COMUNE DI CAGLIARI
Servizio Pianificazione Strategica e Territoriale

OGGETTO: Adeguamenti Tecnico Funzionali al Piano Regolatore Portuale di Cagliari – art. 5 comma 5 Legge 84/94 e ss. mm. li. Istanza prot. n. 329152/2019 del 10/12/2019

ZONA D: AREE DELLA VIA ROMA – Edifici Molo Sanità e Molo Dogana

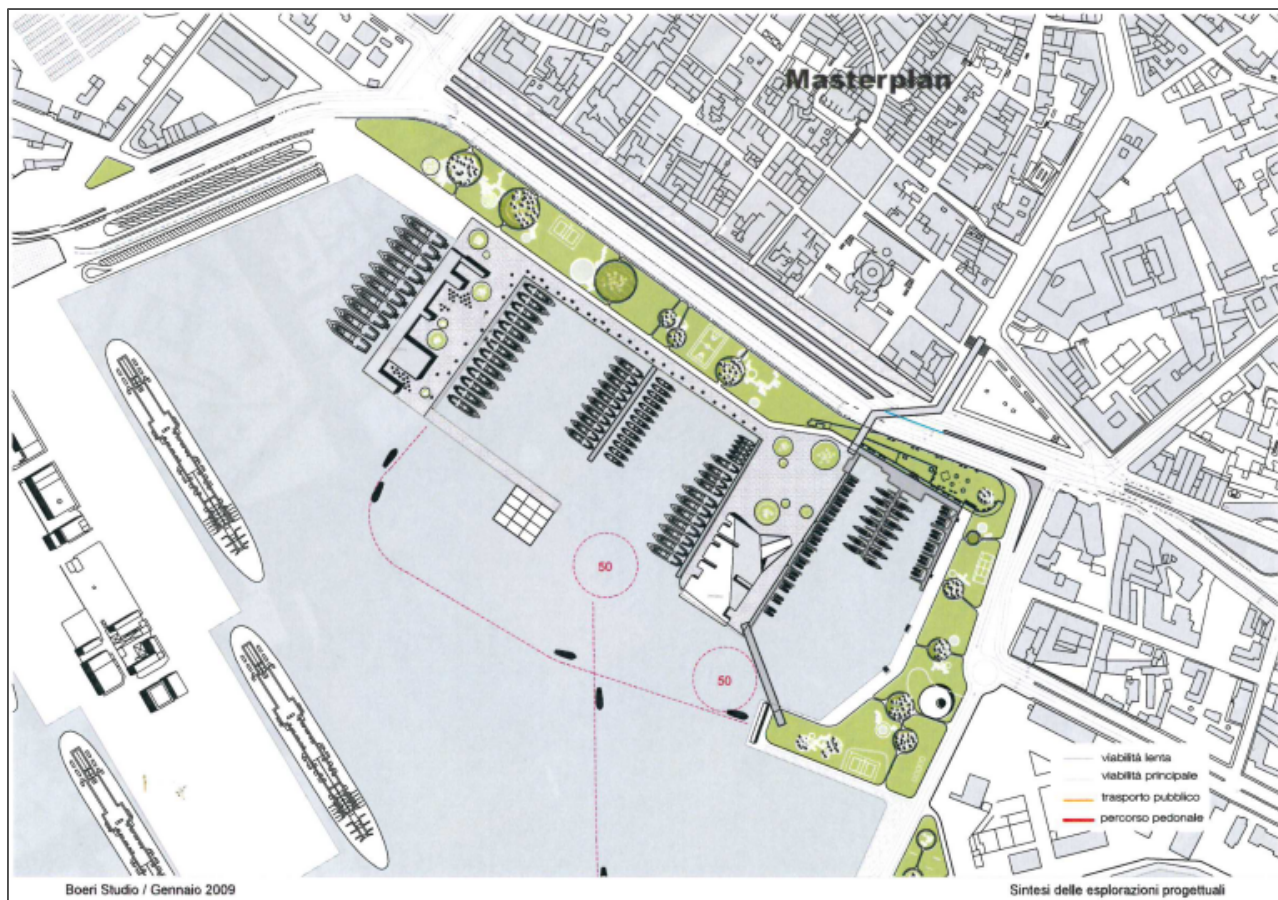
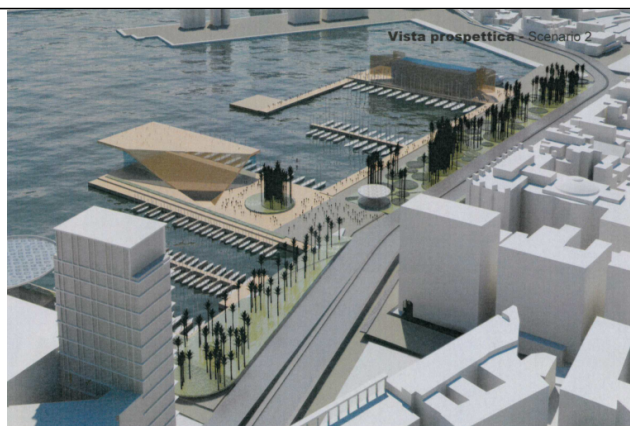
Gli interventi di adeguamento tecnico funzionale proposti nella Zona D del PRP si sviluppano nelle aree del porto adiacenti la via Roma dove la presenza degli edifici storici di particolare pregio architettonico e paesaggistico caratterizza il fronte sul mare della città di Cagliari.

In tale ambito si ritiene necessario considerare ammissibili soltanto gli interventi di trasformazione con elevate qualità architettoniche e paesaggistiche.

Pertanto, le successive progettazioni di maggiore dettaglio dovranno essere dotate di particolare pregio architettonico e avere limitati impatti sul paesaggio della via Roma.

In particolare i corpi di fabbrica che si realizzeranno dovranno caratterizzarsi con una architettura di qualità che risolva adeguatamente il rapporto con l'acqua e dovranno risultare compatibili con la scena urbana di fondo costituita dalla palazzata storica della via Roma e dal quartiere di Marina.

Tutto ciò premesso, si ritiene che gli interventi proposti nell' adeguamento tecnico funzionale in oggetto non risultano in contrasto con gli strumenti urbanistici vigenti.
